## VYSVĚTLENÍ ZADÁVACÍ DOKUMENTACE Č. 1

| Název veřejné zakázky:     | Cyklistická komunikace Romže – část I a II                                                                        |

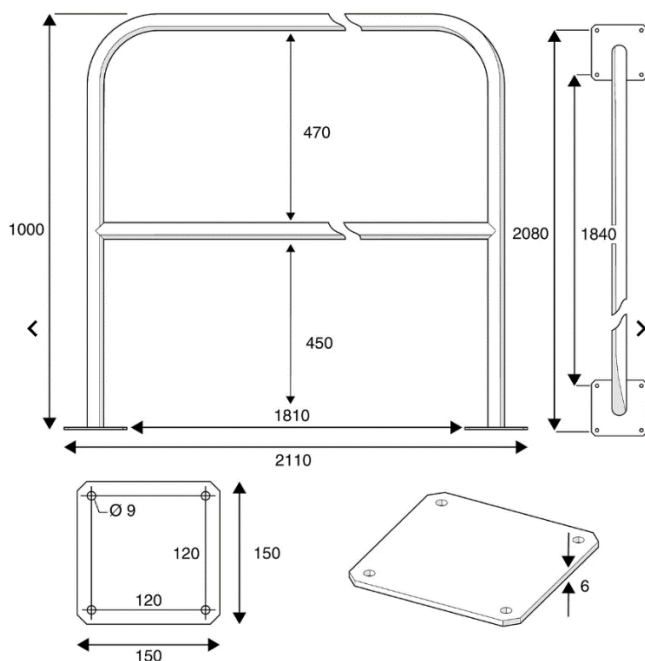
### Dotaz č. 3:

Žádáme zadavatele o doplnění specifikace k položce kód 911121111 Dodávka a montáž zábradlí ocelového přichyceného vruty do betonového podkladu, v PD není o zábradlí žádná zmínka.

*Bude použito ocelové trubkové zábradlí výšky 1,30 m s madlem a jednou příčí v polovině výšky. Průměr profilu 40 mm, viz. schematický náčrt.*
